Název a evidenční číslo Stavby: <b>II/608 Veltrusy, most ev.č. 608-009 přes Vltavu u obce Veltrusy – výměna poškozeného EMZ – Neodkladné opravy 2017</b> Název stavebního objektu/provozního souboru (SO/PS): <b>II/608 Veltrusy, most ev.č. 608-009 přes Vltavu u obce Veltrusy</b>	Číslo SO/PS / / číslo Změny SO/PS: <b>- / 1</b>	Číslo ZBV: <b>1</b>
---	---	------------------------

## Změnový list

Změna se týká náhrady typu nového MZ z původně navrženého typu s označením PA15 na PA50. Po odfrézování asphaltových vrstev, vybourání stávajícího EMZ a odhalení dilatační spáry, bylo zjištěno, že se šířka dilatační spáry liší od předpokladu projektu. Předpokládaná šířka spáry činila 5 cm, ale skutečnost odhalila spáru o šířce 15 cm. Tuto skutečnost nebylo možné před provedením bouracích prací předpokládat. Původně navržený typ MZ s označením PA15 nevyhovuje pro zjištěnou šířku dilatační spáry. Vzhledem ke zjištěným skutečnostem musel být navržen nový typ MZ s označením PA50.

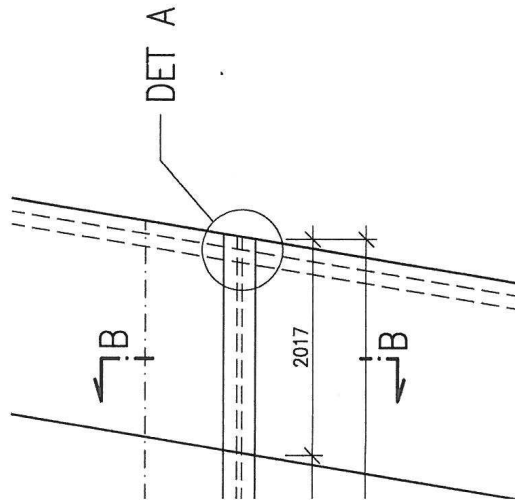
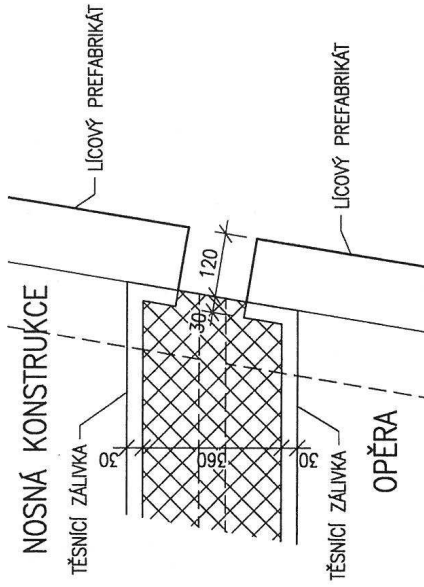
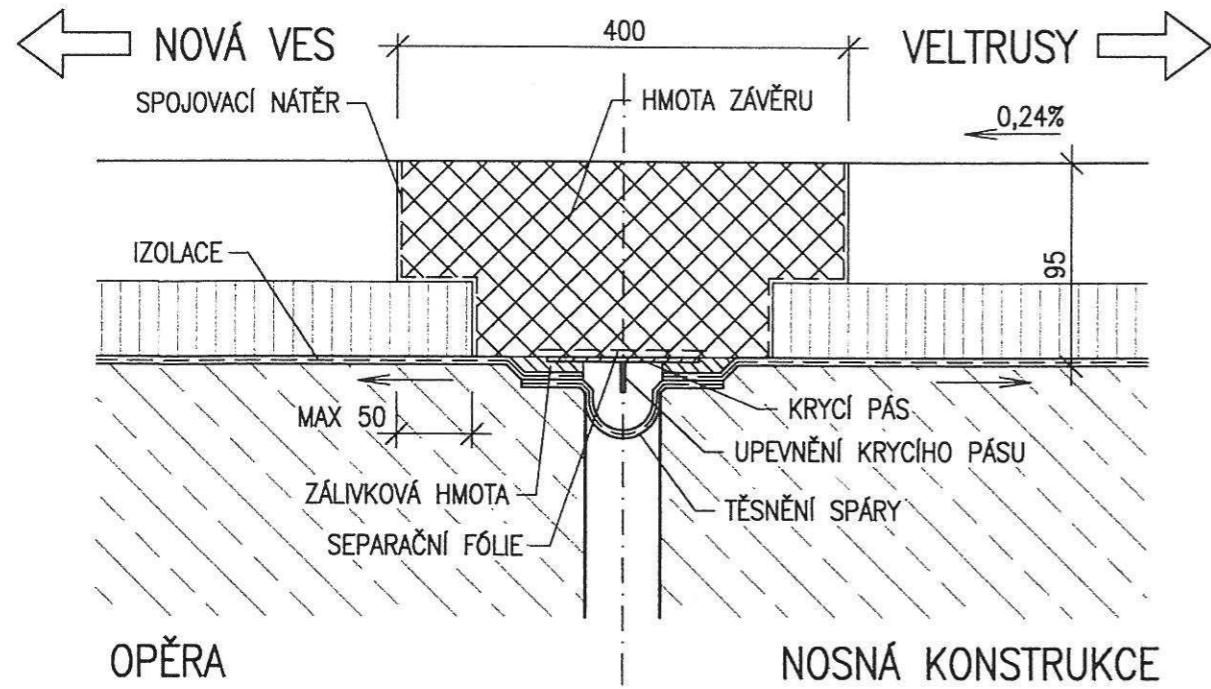
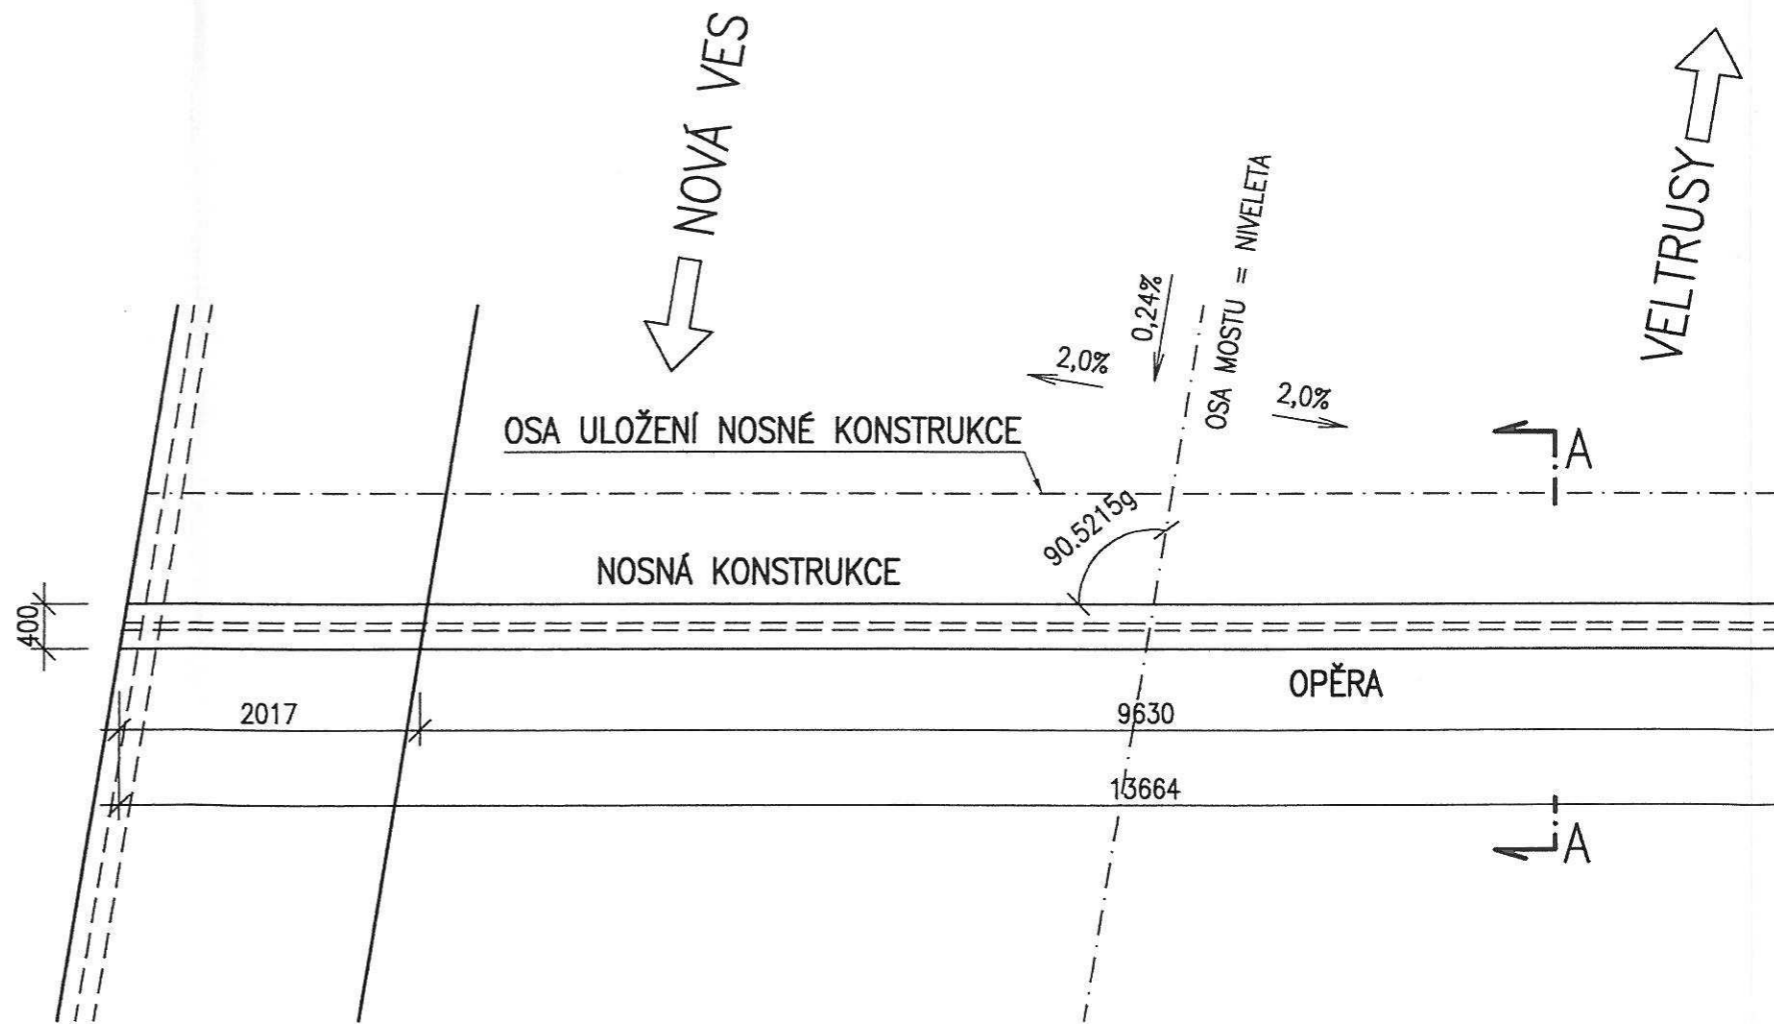
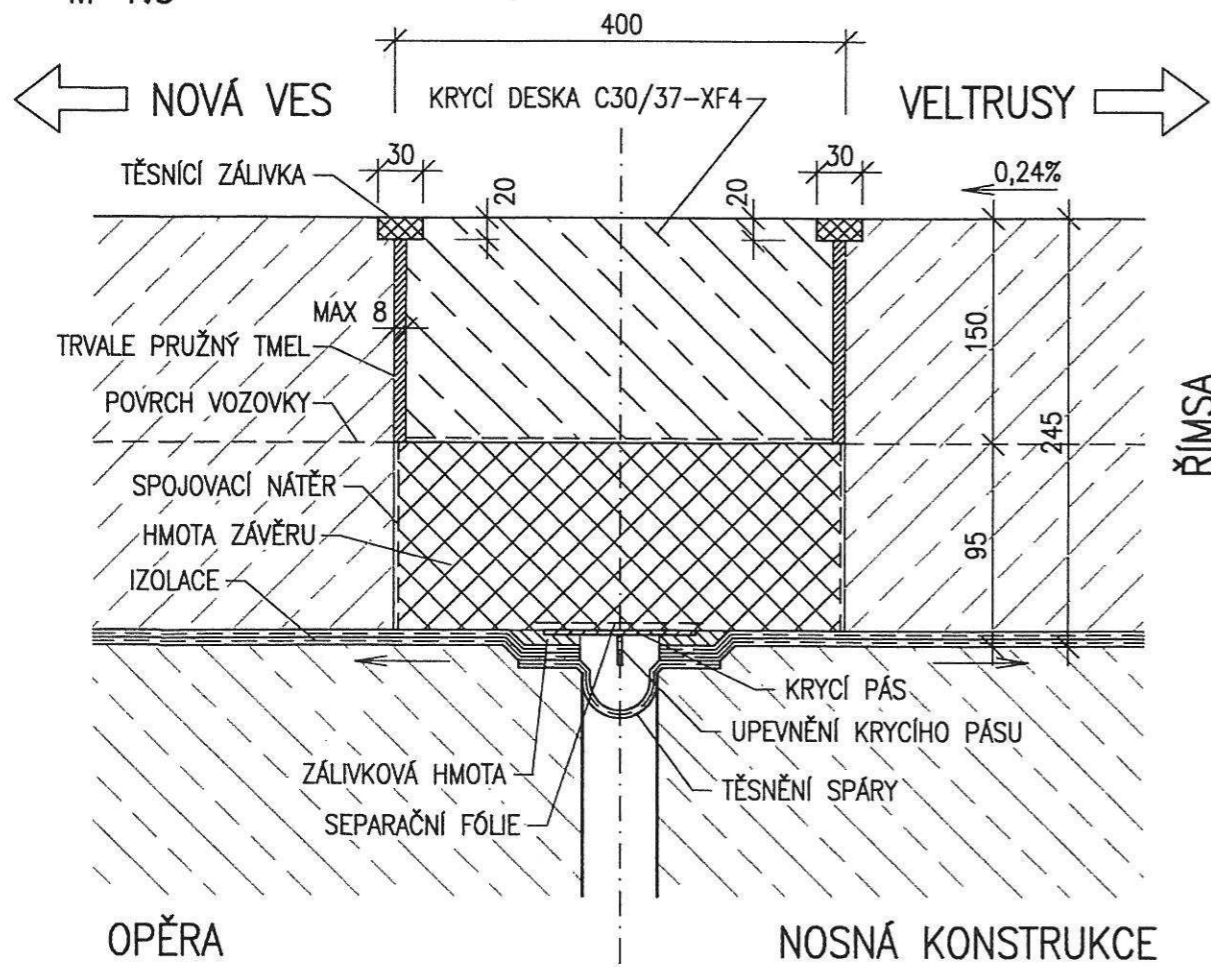
V náhradě typu nového MZ z původně navrženého typu s označením PA15 na PA50.  
Důvodem je, že po odfrézování asfaltových vrstev, vybourání stávajícího EMZ a odhalení dilatační spáry, bylo zjištěno, že se šířka dilatační spáry liší od předpokladu projektu.

Předpokládaná šířka spáry činila 5cm, ale skutečná šířka spáry byla zjištěna 15cm. Z tohoto důvodu nemohl být použit původně navržený MZ PA15. Vzhledem ke zjištěným skutečnostem byl navržen nový typ MZ s označením PA50.
